改善箇所説明図

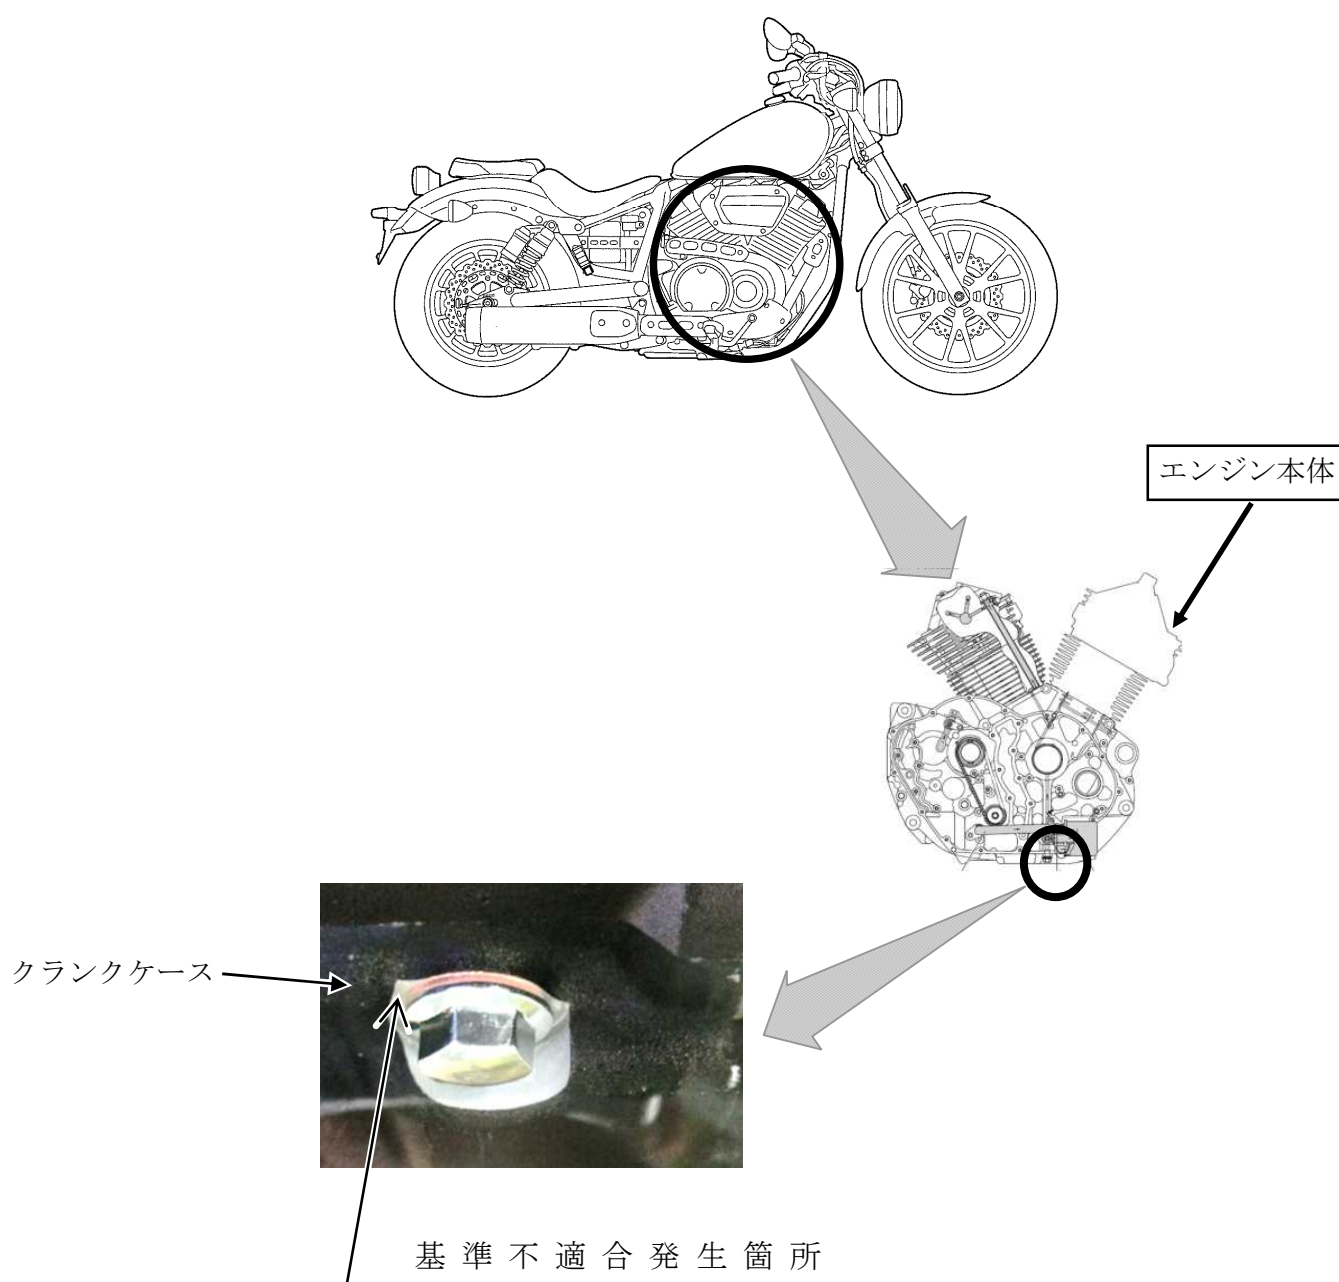
原動機のクランクケースにおいて、鑄造作業が不適切なため、エンジンオイルの通路と繋がる鑄巣穴が生じているものがある。そのため、運転時に当該鑄巣穴からエンジンオイルが漏れるおそれがある。

改善の内容：全車両、クランクケースを点検し、エンジンオイルの漏れが認められる場合は、エンジン本体を良品と交換する。
